## Herijking Nuenen West

Reactierapport SAB

projectnummer 0411948.105  
definitief revisie 02  
11 december 2023

Figuur 2 Impressie foutieve locatie van de nieuwe ontsluitingsweg in het rapport van SAB

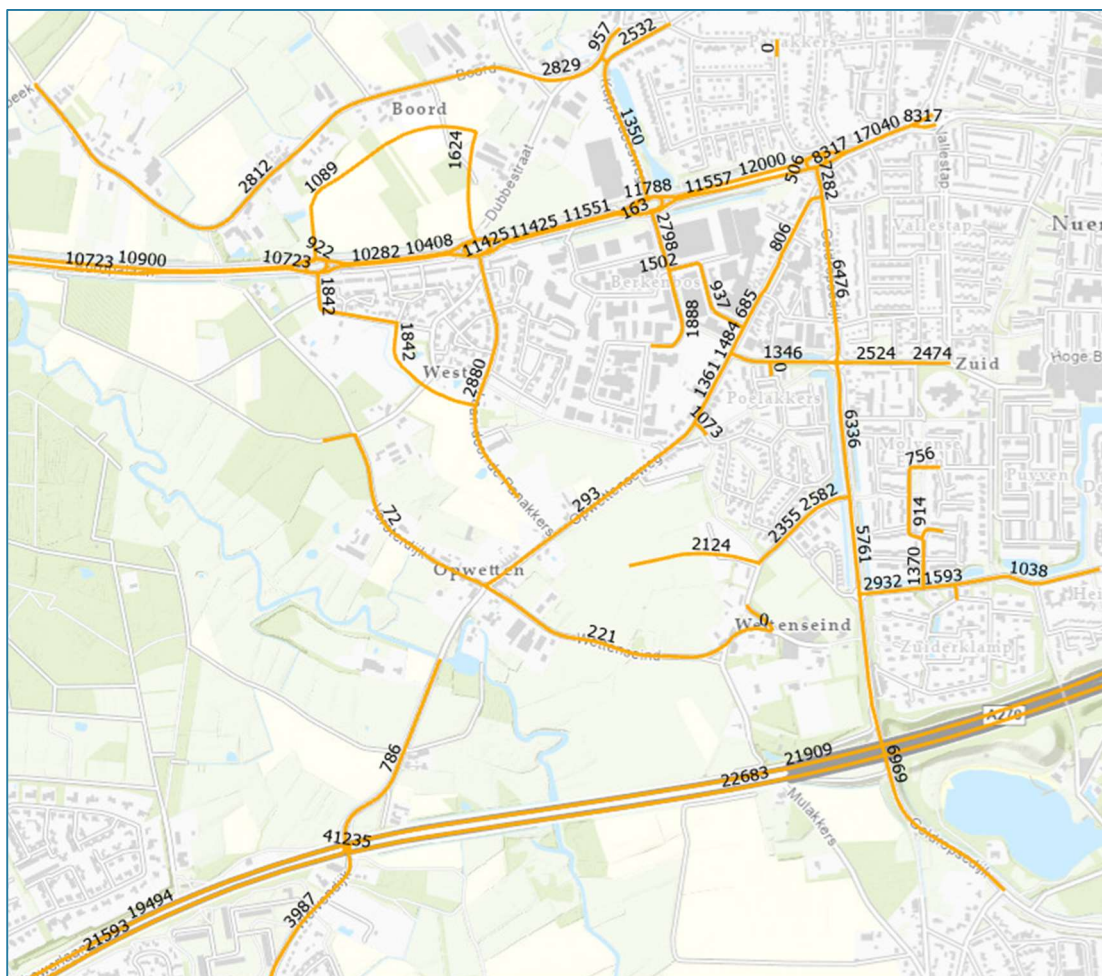
Uit een bestudering van het SAB-rapport wordt geconcludeerd dat in het SAB-rapport de nieuwe weg die ten zuiden komt te liggen van de woningen aan de Krommenakker te dicht bij de woningen is gemodelleerd (zie Figuur 1 en Figuur 2) en dat er onterecht van andere verkeersprognosegegevens is uitgegaan (zie Figuur 3 en Figuur 4). De conclusies uit het SAB-rapport (hoofdstuk 5 rapportage) sluiten daarom niet aan op het onderzoek dat ten grondslag ligt aan het vastgestelde bestemmingsplan. In detail ingaan op de conclusies van SAB treft geen doel.

In Figuur 2 is duidelijk te zien dat de wegvakken Wettenseind 3 en Wettenseind 4 te dicht bij de woningen aan de Krommenakker zijn gemodelleerd. De door SAB geprognosticeerde geluidbelasting is als gevolg daarvan te hoog.

Figuur 6 Herstelde figuur geluidtoenames voor de objecten waar Lden in plansituatie >53 dB is

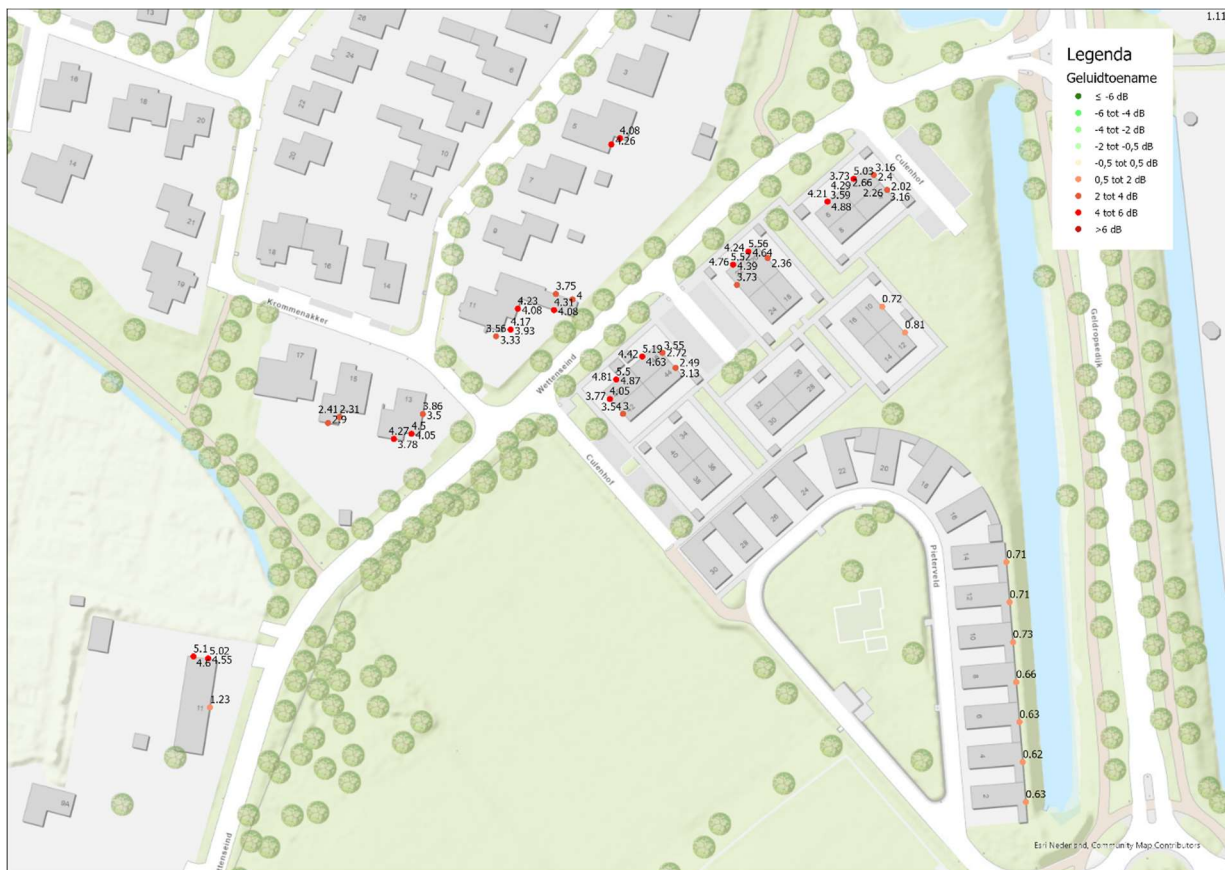
Figuur 6 toont de herstellende figuur 4.8a uit het akoestisch onderzoek wegverkeerslawaai. In dit figuur is te zien dat de woningen langs de Krommenakker en het Wettenseind (rode bolletjes) in figuur 4.8a ten onrechte zijn komen te vervallen. De rode bolletjes geven aan dat de geluidtoename op de betreffende adressen in de orde grootte 4 tot 6 dB zal bedragen. Deze geluidtoename sluit aan op de prognose van de verkeersaantrekkende werking.

Figuur 7 Herstelde figuur geluidtoenames voor de objecten waar Lden in plansituatie >53 dB is (ingezoomd op Krommenakker/Wettenseind)

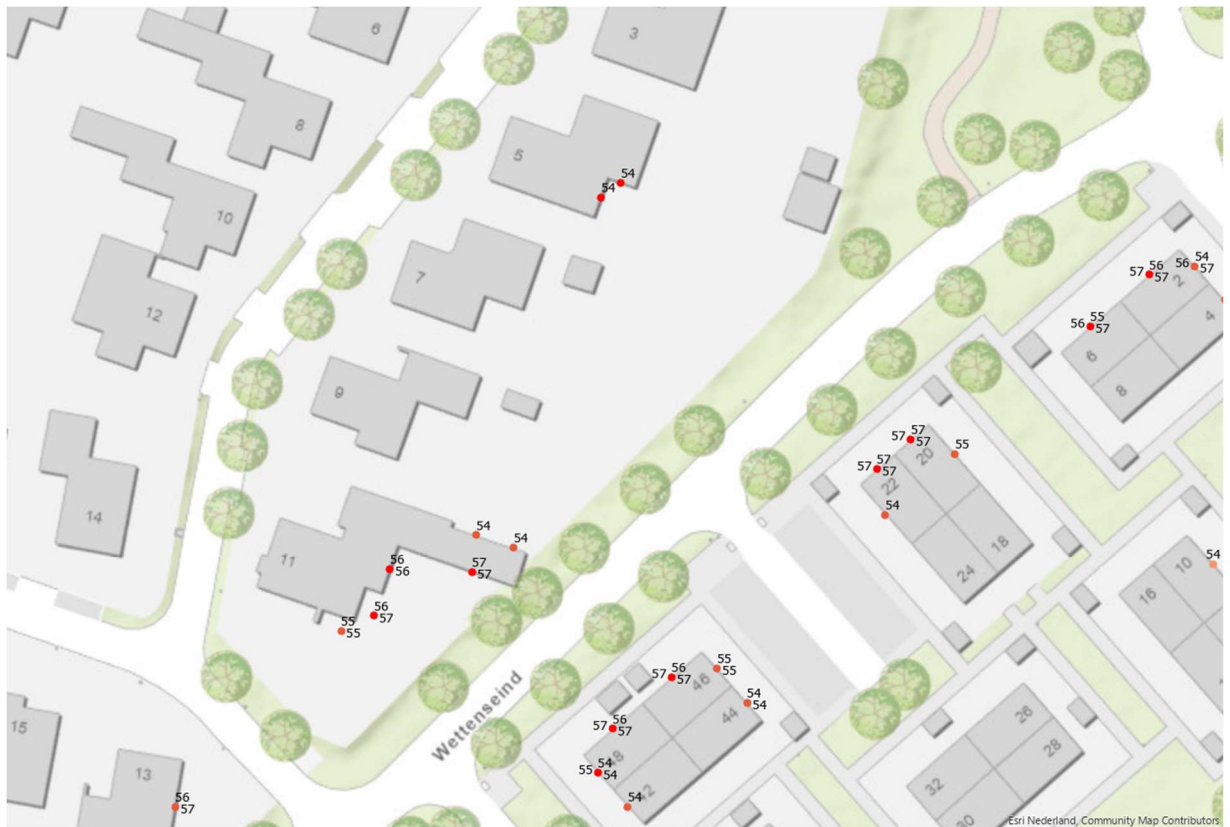
In figuur 7 is een uitvergroete situatie van de percelen aan de Krommenakker en het Wettenseind opgenomen. In dit figuur is te zien dat de geprognosticeerde geluidtoenames – op de gevels met een toekomstige geluidbelasting hoger dan 53 dB (analoog aan de ten hoogste toelaatbare geluidbelasting van de Wet geluidhinder) – 4 tot 6 dB bedraagt.
